Datum :
Ons kenmerk : RB/OMG040/JM/R.D./7131PA014
Zaakdossier : 20-53574/20-073835
Behandeld door : J.H. van den Mosselaar
Afschrift aan : Archief
Bijlage(n) : Geen
Onderwerp : Brandveiligheidsadvies
Morssinkhof Plastics
Nijverheidsstraat 14 te Lichtenvoorde

Advies brandveiligheid omgevingsvergunning			
1. Gegevens aanvraag		2. Gegevens advies	
Zaaknummer VNOG	20-53574	Datum advies aanvraag	4 september 2020
Gem. / WABO nummer	plaatsen opslagsilo's	Datum advies gereed	30 september 2020
Aanvraagnummer OLO		Adviseur	Mosselaar, J.H. van den
First Watch nummer	7131PA014	Kwaliteitstoets door	M. van den Bovenkamp
Datum aanvraag	9 september 2020	Naam aanvrager	MPT vastgoed BV

3. Omschrijving object		Adres bouwwerk	
Uitbreiden bedrijfspand a.d. Nijverheidsstraat 14 in Lichtenvoorde. Plaatsen van 2 opslagsilo's voor kunststof granulaat, met een hoogte van 16 meter.		Nijverheidsstraat 14	
		Postcode en plaats	7131 PA Lichtenvoorde
		Bevoegd gezag (b.g.)	Gemeente Oost Gelre
		Contactpersoon (b.g.)	Ineke Wisselink

Detailtekening opslagsilo's.

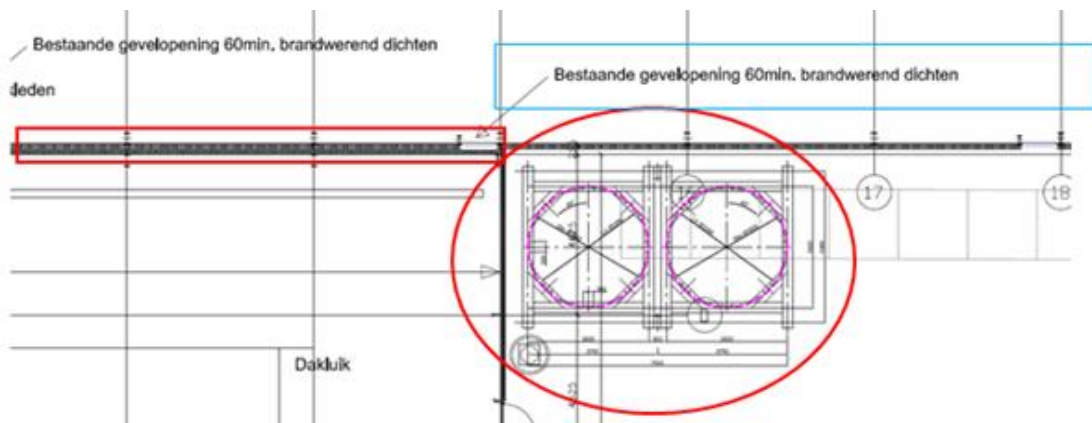
Het dakvlak ter hoogte van de brandscheiding moet onbrandbaar. De dak- isolatie moet bij voorkeur uitgevoerd worden in steenwol.

Alle kabels, leiding, doorvoeringen en transportleiding als deze door de brandscheiding lopen moeten 60 minuten brandwerend zijn afgewerkt.

Evt. moeten er in de transportleidingen, kanalen brandkleppen brandkleppen op de brandscheiding worden angebracht.

- ☒
 - op het dakvlak ter hoogte van de 60 minuten brandscheiding steenwol isolatie materialen toepassen.
 - kabels, leidingen, doorvoeringen moeten allemaal 60 minuten brandwerend zijn afgewerkt. Hiervan certificaten en attesten van overleggen aan het bevoegd gezag.
 - kanalen, Leiding e.d. die door de 60 min brandcompartiment scheiding lopen, moeten voorzien worden van een brandklep.

Gevel aanzicht.

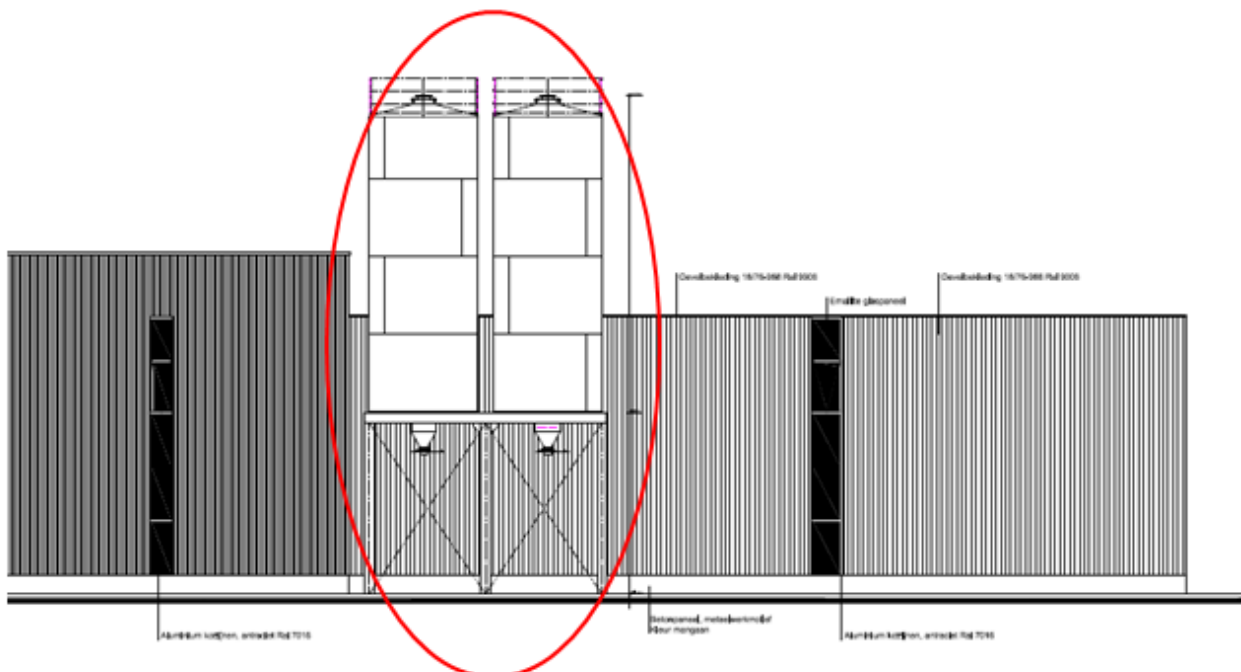
Totale hoogte van de opslagsilo's is 16.025 meter.
